গণপ্রজাতন্ত্রী বাংলাদেশ সরকার
শ্রম ও কর্মসংস্থান মন্ত্রণালয়
কলকারখানা ও প্রতিষ্ঠান পরিদর্শন অধিদপ্তর

ক্যাপ পর্যবেক্ষণের তথ্য

| কারখানার নাম | এ্যামড্রোনীট ওয়ার লিঃ |
| মূল্যায়নের ধরণ: বৈদ্যুতিক মূল্যায়ন | পর্যবেক্ষণের তারিখ: ১২-০৪-২০২৩ |

8. পর্যবেক্ষণ

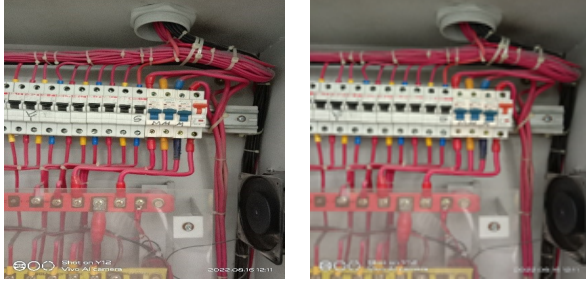
| পরিদর্শন পর্যবেক্ষণ | □ Connection without lug |

| মন্তব্য | 07.10.2020: Cables connected without proper cable lug in one circuit breaker. 14.01.2021: Cables are connected with cable lux except some SP breakers. 16.08.2022: Cables were found with proper size lugs. 12-04-2023: Same as previous. |

| কার্যক্রম | □ Remove obstruction to ensure access to MDB/MCB Box □ Ensure well-dressed cabling with lugs |
